Rapport de diagnostic accessibilité

Nom du site	**Tribunal d'Instance**
Adresse	**1 rue des Carmes BP 51**
Ville	**62170 MONTREUIL SUR MER**
ERP / IOP	**5ème catégorie**
Type	**-**
Surface (en m²)	**601 m²**
Date de passage	**03/12/2019**

TRIBUNAL D'INSTANCE DE MONTREUIL-SUR-MER

Nom du site / Nom du bâtiment	MONTREUIL SUR MER - Tribunal d'Instance	Titre de la fiche	Largeur de passage utile minimale de 0,77m (porte double)	Numéro de Fiche	9

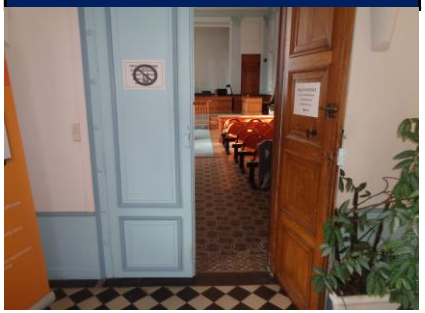
Description des non conformités	Préconisation	U	Prix/U HT	Quantité	Prix HT
La largeur de passage utile du vantail couramment utilisé est inférieur à 0,77m	*Remplacer la porte existante par une porte de 1m20*	*u*	*1 500,00 €*	*1*	***1 500,00 €***

Largeur de passage utile sur le vantail couramment utilisé : 0,64m

Nom du site / Nom du bâtiment	MONTREUIL SUR MER - Tribunal d'Instance	Titre de la fiche	Sonorisation des salles de réunion	Numéro de Fiche	10

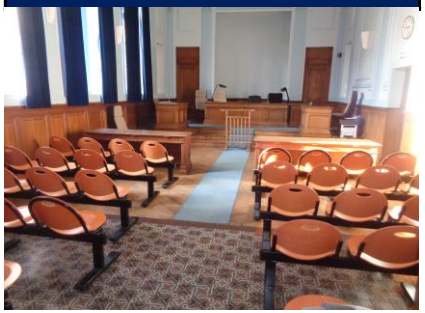
Description des non conformités	Préconisation	U	Prix/U HT	Quantité	Prix HT
Absence de système d'amplification du signal auditif	*Ajouter un dispositif de transmission infrarouge (système de transmission à moyenne portée, station de charge et récepteurs individuels en nombre suffisant)*	*u*	*6 000,00 €*	*1*	***6 000,00 €***

Nom du site / Nom du bâtiment	MONTREUIL SUR MER - Tribunal d'Instance	Titre de la fiche	Détection de la porte	Numéro de Fiche	11

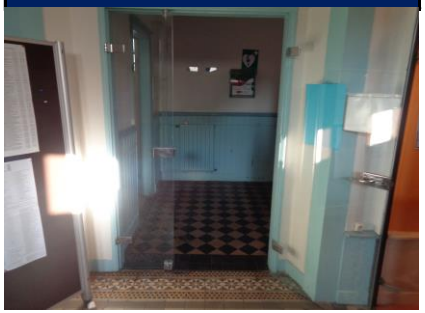
Description des non conformités	Préconisation	U	Prix/U HT	Quantité	Prix HT
Absence d'un contraste visuel visible sur les deux côtés de la porte	*Ajouter un contraste visuel visible en position assis et debout sur les deux côté de la porte vitrée*	*u*	*30,00 €*	*4*	***120,00 €***

Nom du site / Nom du bâtiment	MONTREUIL SUR MER - Tribunal d'Instance	Titre de la fiche	Largeur de passage utile minimale de 0,77m (Porte simple)	Numéro de Fiche	12

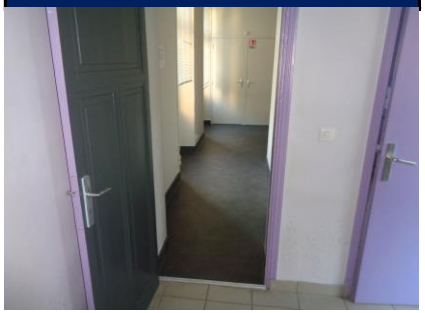
Description des non conformités	Préconisation	U	Prix/U HT	Quantité	Prix HT
La largeur de passage utile de la porte principale est inférieure à 0,77m	~~*Remplacer la porte existante par une porte laissant un passage libre de 0,77m minimum*~~	*u*	*2 000,00 €*	*1*	~~***2 000,00 €***~~

Largeur de passage utile : 0,74m

Mur porteur lié à la solidité du bâtiment. Déposer la porte et le cadre pour disposer d'une largeur de passage d'au moins 0,80m. (Si la largeur obtenue est inférieure à 0,90m, cela nécessite une dérogation)

Necéssite une demande de dérogation	*Oui*	Motif	*Impossibilite technique*	Mesure alternative	
				Coût Total optimisé HT	*700,00 €*

Nom du site / Nom du bâtiment	MONTREUIL SUR MER - Tribunal d'Instance	Titre de la fiche	Dispositif permettant de refermer la porte derrière soi	Numéro de Fiche	13

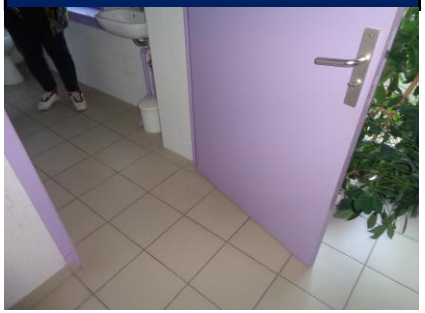
Description des non conformités	Préconisation	U	Prix/U HT	Quantité	Prix HT
Absence d'un dispositif permettant de refermer la porte derrière soi	*Ajouter une barre de rappel de porte*	*u*	*80,00 €*	*1*	***80,00 €***

Nom du site / Nom du bâtiment	MONTREUIL SUR MER - Tribunal d'Instance	Titre de la fiche	Espace d'usage du cabinet d'aisance adapté	Numéro de Fiche	14

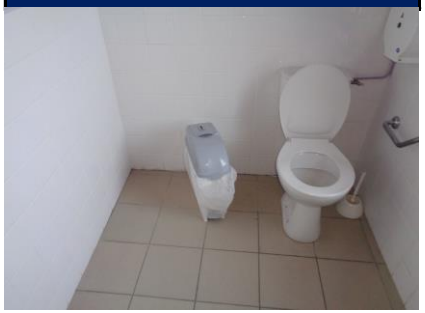
Description des non conformités	Préconisation	U	Prix/U HT	Quantité	Prix HT
Espace d'usage non conforme du à la présence d'obstacle mobile	*Retirer les obstacles mobiles afin de disposer d'un espace d'usage de 1,30m x 0,80m situé latéralement par rapport à la cuvette*	*u*	*0,00 €*	*1*	***0,00 €***

Nom du site / Nom du bâtiment	MONTREUIL SUR MER - Tribunal d'Instance	Titre de la fiche	Positionnement par rapport à un angle rentrant de paroi	Numéro de Fiche	15

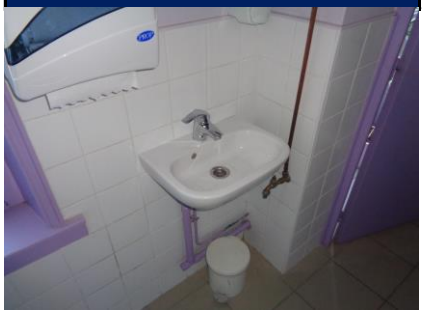
Description des non conformités	Préconisation	U	Prix/U HT	Quantité	Prix HT
La robinetterie est située à moins de 40cm d'un angle rentrant de paroi	*Repositionner la robinetterie existante à plus de 40cm d'un angle rentrant de paroi*	*u*	*350,00 €*	*1*	***350,00 €***

Actuellement à 0,30m de l'angle

Nom du site / Nom du bâtiment	MONTREUIL SUR MER - Tribunal d'Instance	Titre de la fiche	Rétrécissement ponctuel	Numéro de Fiche	16

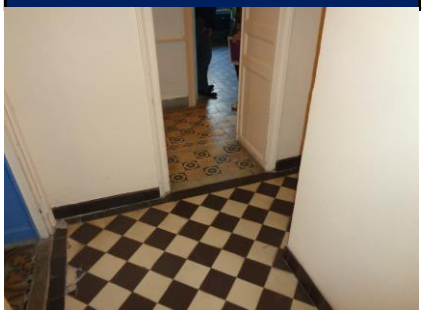
Description des non conformités	Préconisation	U	Prix/U HT	Quantité	Prix HT
Le rétrécissement ponctuel ne peut pas être évité et est inférieur à 0,90m	~~*Elargir le cheminement à 0,90m minimum*~~	*ml*	*320,00 €*	*1*	~~***320,00 €***~~

Largeur de passage utile 0,77m. Le mur est porteur est lié à la solidité du bâtiment. Prévoir une demande de dérogation pour contrainte technique. Etudier la possibilité de retirer le coffrage pour disposer d'une largeur de passage comprise entre 0,80m et 0,90m.

Necéssite une demande de dérogation	*Oui*	Motif	*Impossibilite technique*	Mesure alternative	
				Coût Total optimisé HT	*900,00 €*

Nom du site / Nom du bâtiment	MONTREUIL SUR MER - Tribunal d'Instance	Titre de la fiche	Largeur de passage utile minimale de 0,77m (Porte simple)	Numéro de Fiche	17

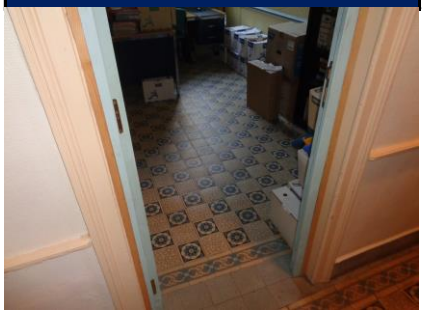
Description des non conformités	Préconisation	U	Prix/U HT	Quantité	Prix HT
La largeur de passage utile de la porte principale est inférieure à 0,77m	*Remplacer la porte existante par une porte laissant un passage libre de 0,77m minimum*	*u*	*3 000,00 €*	*1*	***3 000,00 €***

Largeur de passage utile: 0,67m. Sous réserve de disposer d'au moins 0,80 sur le rétrecissement en amont. Le couloir ne faisant que 1,03m de largeur, il est recommandé de supprimer les placards adjacents et de revoir le cloisonnement du bureau pour implanter la porte en face du rétrecissement. Ainsi il n'y a pas de manoeuvre particulière à réaliser pour une personne en fauteuil roulant
